Afastamento de Torres II

Closed

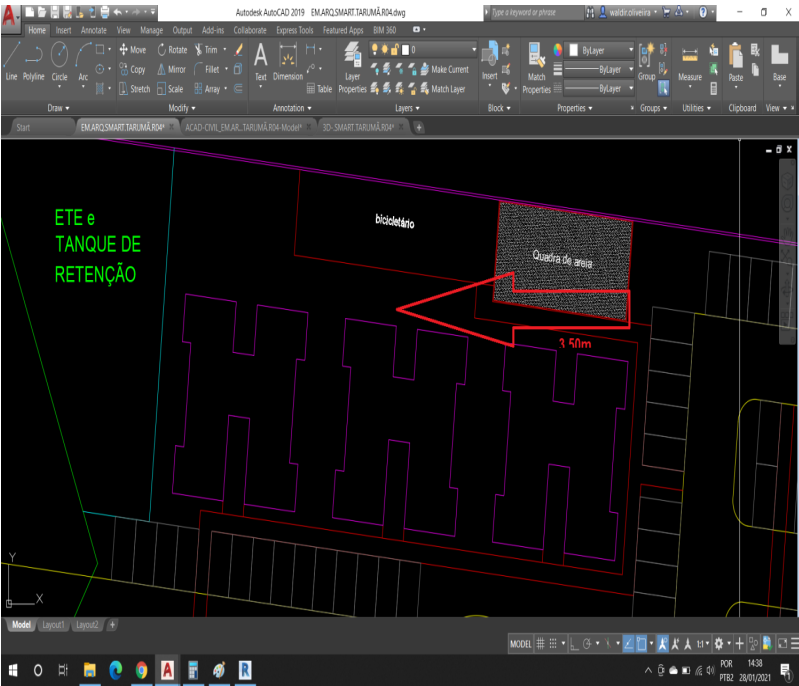
Descrição	Tipo	Fase
Após análise da terraplanagem, para conformar esse talude em 1/1 e deixar a implantação de acordo com a exigência da Caixa e da Engenharia da Capital, poderiam afastar a torre em 3,50m em direção a ETE?	Solicitação	Marco 1
Prioridade	Abertura	Categoria
Crítica	2021-01-28T18:40:29+00:00	None
Disciplinas Responsáveis	Vencimento	Sub-Categoria
Arquitetura	2021-02-11T14:00:00+00:00	None
Usuários Responsáveis	Autor	Local
contato@duettoarq.com.br	bruno@chaconengenharia.com	None
